ORD.: 2716 /

**ANT.:** Ingresar Proyecto Red de Distribución de Gas Natural, RDGN-C-T-P35 Supermercado Jumbo, Calama,

**MAT.:** Comunicar observaciones Proyecto Red de Distribución de Gas Natural, RDGN-C-T-P35, Supermercado Jumbo, Calama, Región de Antofagasta.

ANTOFAGASTA, 21 JUL 2017

Imagen N°1: Junta de dilatación entre hormigones.

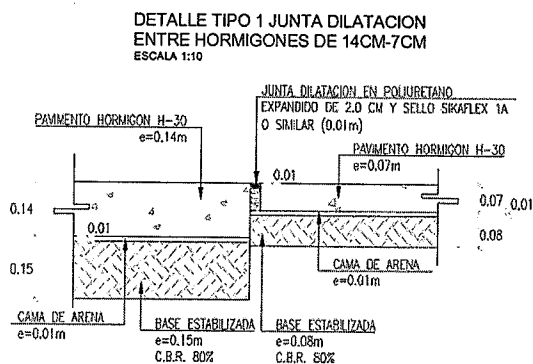
- Viñetas, se deberá modificar donde dice "OFICIO N°" por "RESOLUCION N°".
- Corte 4-4 Indica un ancho de 2,0 (m) de reposición de acera, sin embargo el proyecto presenta anchos variables los cuales deberán quedar definidos en el corte correspondiente.
- No se observa señalética que indique o advierta una línea de gas en el sector a intervenir.
- Incluir detalle de junta de dilatación entre hormigones (ver imagen N°1)
